**AVIS RELATIF À LA PROTECTION
CONTRE LES EVENTUELS EFFETS NOCIFS ET NUISANCES
PROVOQUÉS PAR LES RAYONNEMENTS NON IONISANTS
GÉNÉRÉS PAR DES ANTENNES ÉMETTRICES STATIONNAIRES**

Commune : FRAMERIES - Exploitant : ORANGE

Référence exploitant : 768C1_2 / 32768C1_2 / 42768C1_2 / 52768C1_2

Rapport n° 5179 / 2023

Figure 1 : Vue en plan des lieux de séjour et des points de contrôle

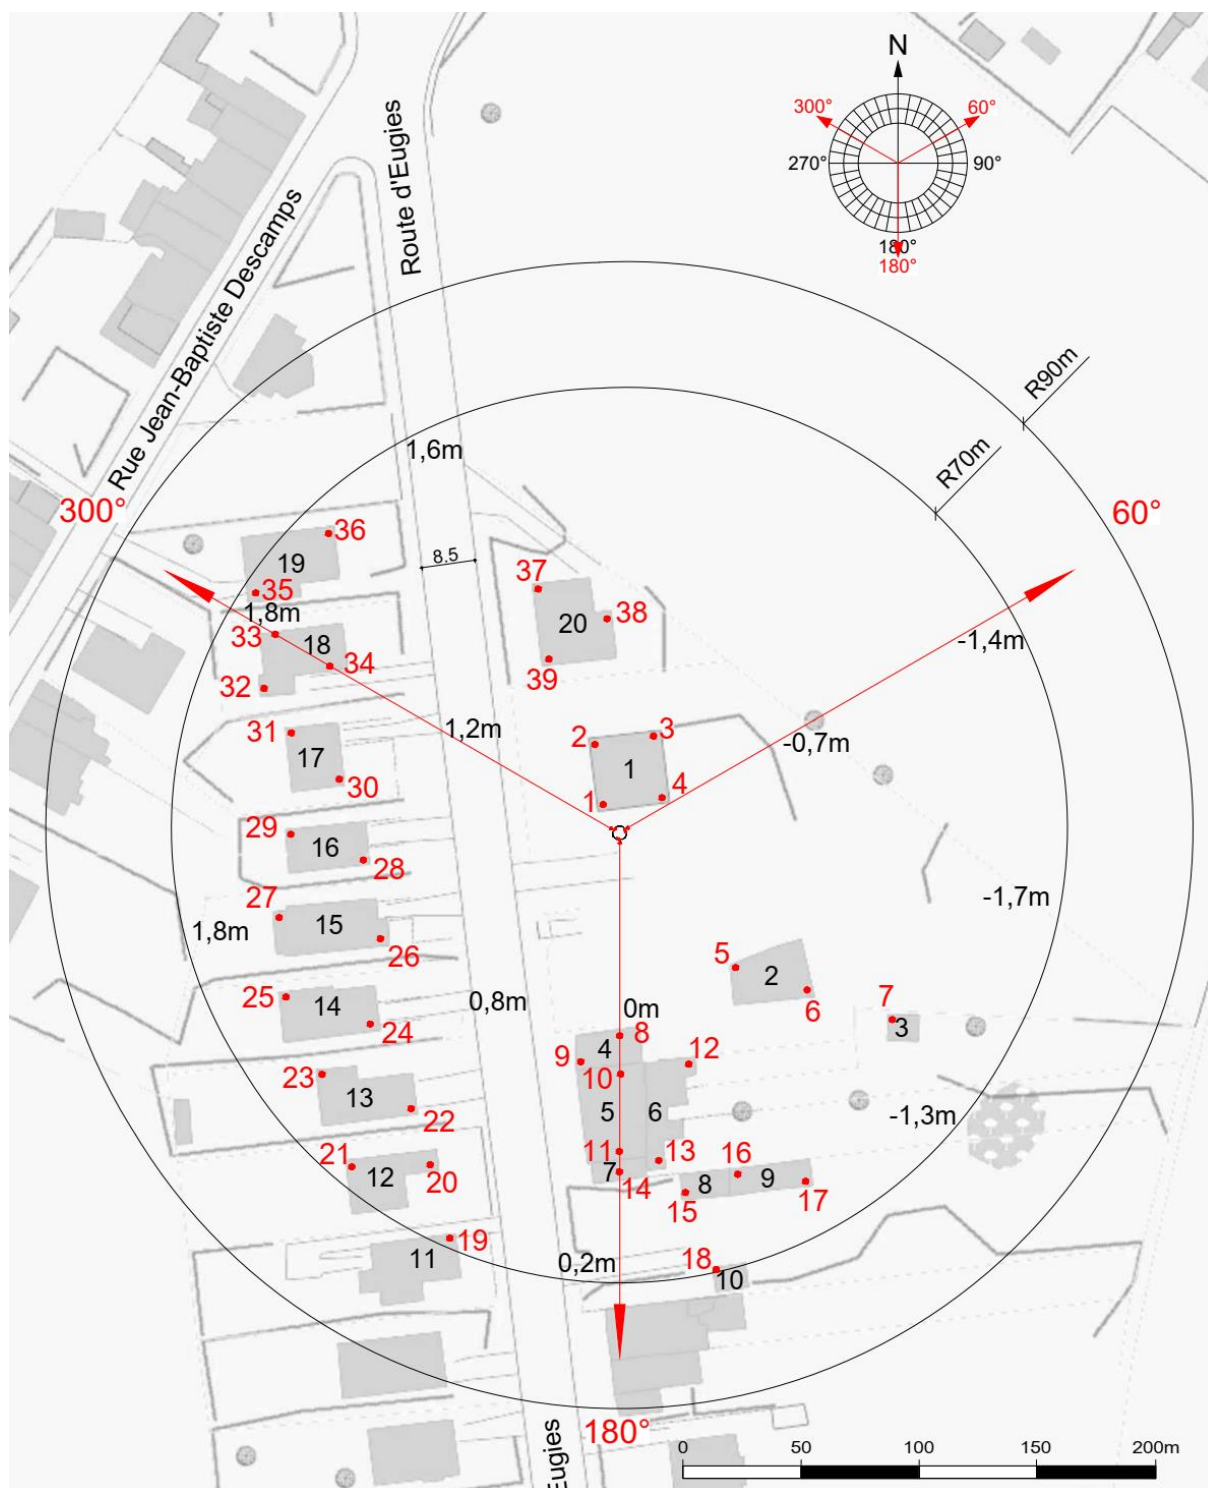
N° point de contrôle	LS	Atténuation (dB)	Indice d'exposition relatif à la limite par installation IE_i
10	LS5	3,0	0,032
11	LS5	3,0	0,031
30	LS17	3,0	0,026
34	LS18	3,0	0,026
14	LS7	3,0	0,024
35	LS19	3,0	0,024
13	LS6	3,0	0,024
31	LS17	3,0	0,023
15	LS8	3,0	0,022
33	LS18	3,0	0,022
32	LS18	3,0	0,020
36	LS19	3,0	0,020
8	LS4	3,0	0,020
18	LS10	3,0	0,017
16	LS9	3,0	0,017
19	LS11	3,0	0,016
29	LS16	3,0	0,016
28	LS16	3,0	0,016
20	LS12	3,0	0,015
9	LS4	3,0	0,014
12	LS6	3,0	0,013
3	LS1	3,0	0,012
4	LS1	3,0	0,012
17	LS9	3,0	0,012
22	LS13	3,0	0,011
21	LS12	3,0	0,010
2	LS1	3,0	0,009
39	LS20	3,0	0,009
37	LS20	3,0	0,009
27	LS15	3,0	0,009
24	LS14	3,0	0,008
7	LS3	3,0	0,007
5	LS2	3,0	0,007
26	LS15	3,0	0,007
23	LS13	3,0	0,006

En ce qui concerne les antennes de l'installation mentionnées dans le tableau 1, la distance maximale à laquelle la limite pourrait être atteinte, à l'extérieur, est égale à 79,5 m. S'il n'y a pas de LS à une distance inférieure, les antennes respectent forcément la limite d'immission.

Dans le cas des LS situés à l'intérieur des bâtiments, une atténuation d'obstacle est prise en compte et il en résulte que la distance maximale à laquelle la limite pourrait être atteinte se réduit à 56,3 m.

Les résultats de l'évaluation décrite au paragraphe 4 indiquent que les antennes émettrices stationnaires de l'installation faisant l'objet du présent avis ne produisent pas, dans un lieu de séjour, un rayonnement électromagnétique maximum supérieur aux limites fixées à l'article 4 du décret.

Figure 2 : Vue en plan des installations d'antennes dans un rayon de 300 mètres autour de l'installation faisant l'objet de la demande d'avis

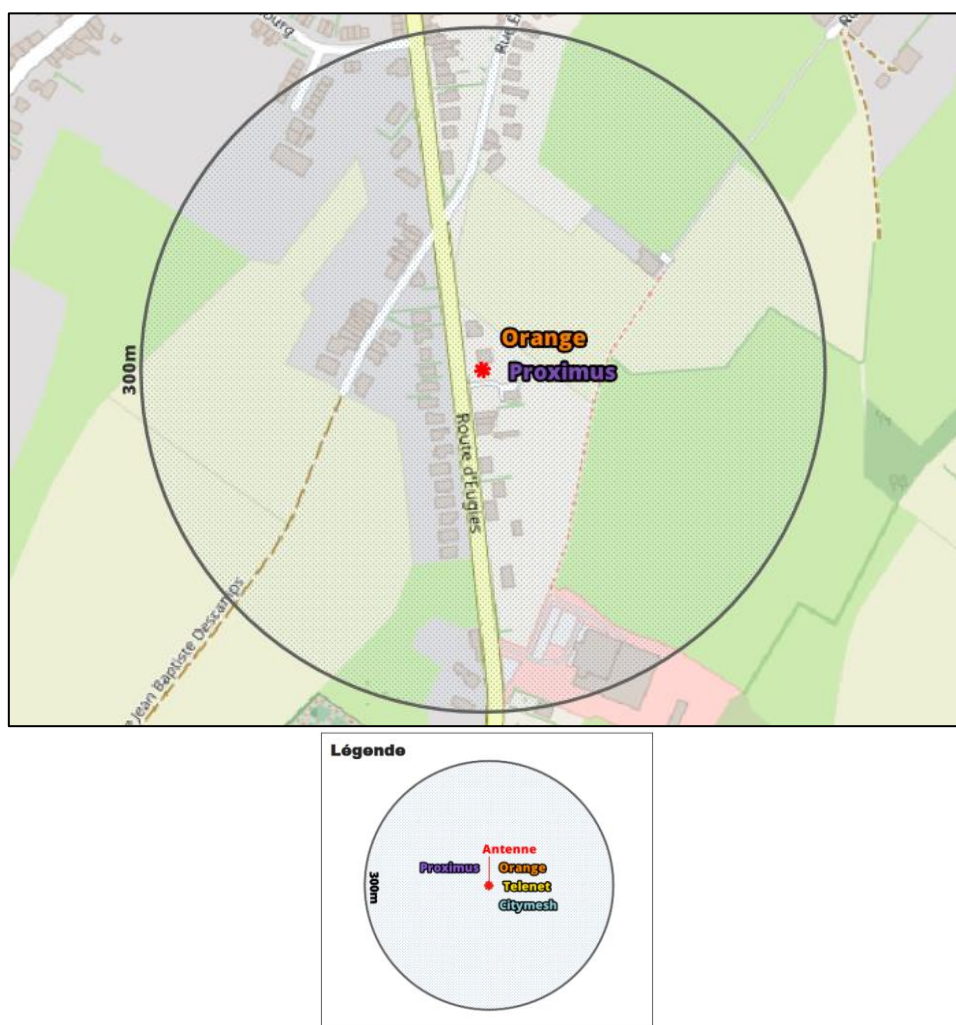
Compte tenu du nombre d'installations localisées dans la figure 2, il apparaît que l'intensité du rayonnement électromagnétique généré, dans les lieux de séjour situés à proximité de l'installation référencée dans le paragraphe 2, par l'ensemble des antennes émettrices stationnaires de l'ensemble des exploitants du même site d'antennes émettrices stationnaires respecte la limite fixée à l'article 4, § 2 du décret.
